基準不適合箇所

制動灯用スイッチ

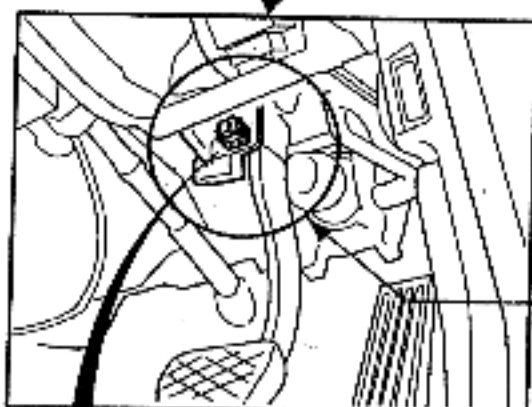
制動灯の配線回路において、制動灯用スイッチに一部製造不良のものがあり、そのままの状態で使用を続けると電子回路が故障し、最悪の場合、ブレーキペダルの操作とは関係なく、制動灯が点滅もしくは点灯し続けてしまうおそれがある。

全車両点検し、制動灯スイッチが不良品に該当する場合には良品と交換する。
